Chuveiros

Fase

Marco 1

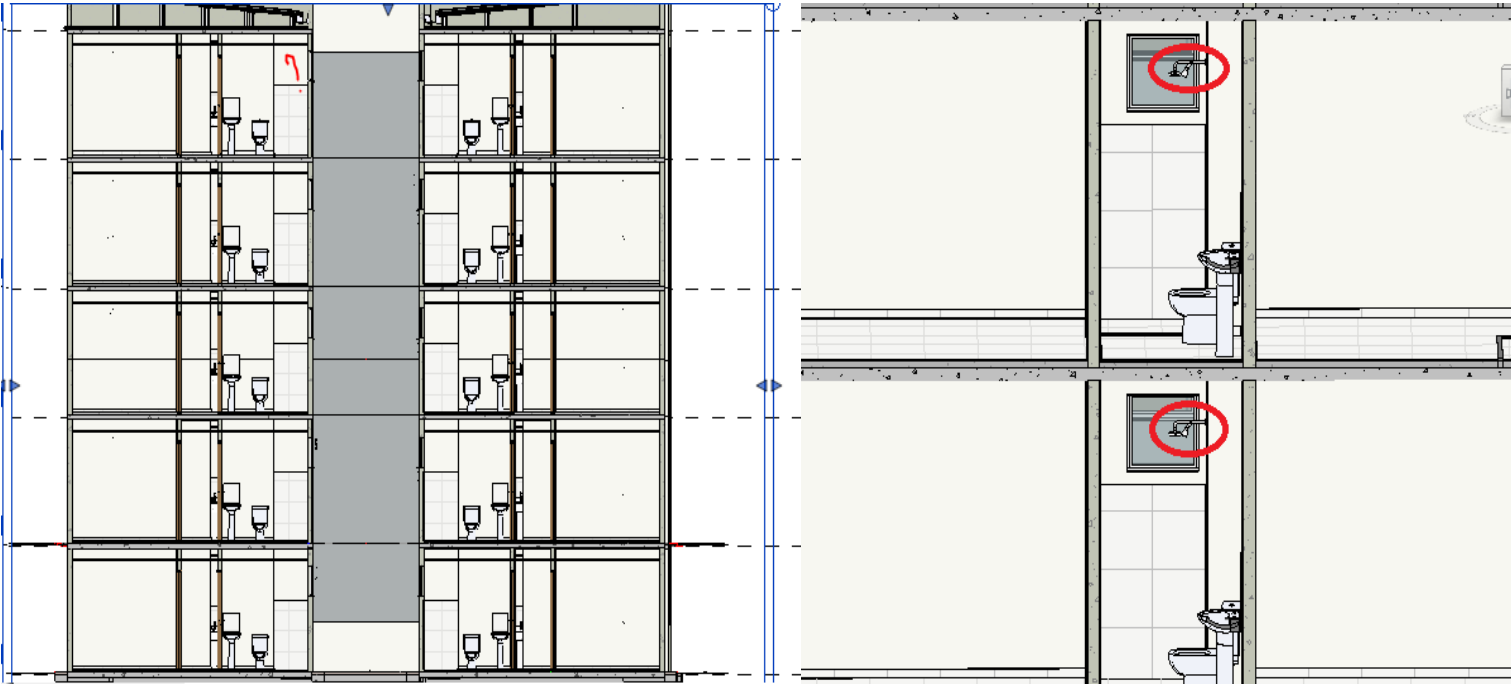
Nos banheiros do segundo, terceiro e quarto pavimento existem dois modelos de chuveiros, por favor, deixar apenas 1 modelo

Ações	Descrição	Data Ação	Novo Vencimento	Responsável	Realizado por
	Agora todos foram retirados, alguma razão??	2021-10-21T20:55:23+00:00		coordenacao@chaconengenharia.com	coordenacao@chaconengenharia.com
	sem comentários	2021-09-16T15:58:57+00:00		coordenacao@chaconengenharia.com	coordenacao@chaconengenharia.com
